# Conseil économique et social

Groupe de travail de la sécurité passive

## Rapport du Groupe de travail de la sécurité passive sur sa cinquante-septième session

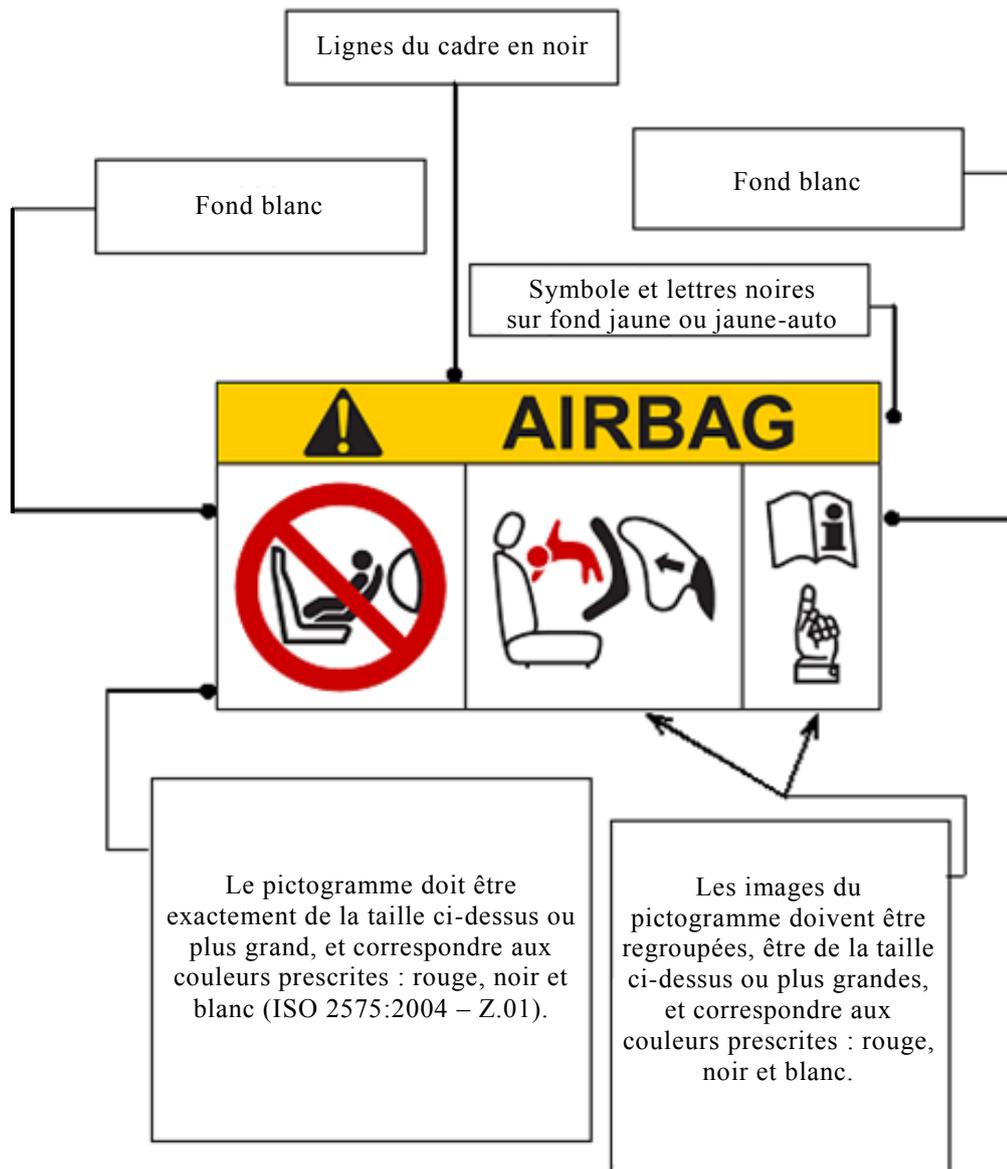
*Ajouter les nouveaux paragraphes 6.1.2 à 6.2.3*, comme suit :

« 6.1.2 **Sur les véhicules munis d'un coussin gonflable pour la protection des passagers, cette indication doit figurer sur l'étiquette de mise en garde décrite au paragraphe 6.2 ci-après.**

**6.2 Sur les véhicules équipés d'un ou de plusieurs coussins gonflables frontaux pour passager, des informations doivent être affichées sur le risque très grave lié à l'utilisation de dispositifs de retenue pour enfants orientés vers l'arrière sur les sièges équipés d'un coussin gonflable.**

**6.2.1 Au minimum, ces informations doivent apparaître sur une étiquette contenant des pictogrammes de mise en garde explicites, comme indiqué ci-après :**

Les dimensions hors tout doivent être au minimum de 120 x 60 mm (ou une surface équivalente).

La présentation de l'étiquette peut différer de l'exemple ci-dessus, mais les éléments figurant sur celle-ci doivent être conformes aux prescriptions mentionnées plus haut.

Figure 3  
Mesure de  $V_1'$

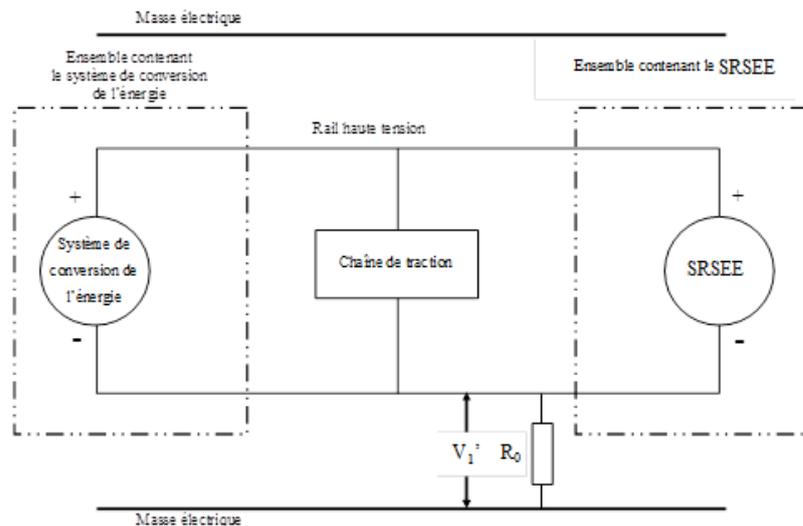
Paragraphe 5, modifier comme suit :

« 5. Résistance d'isolement
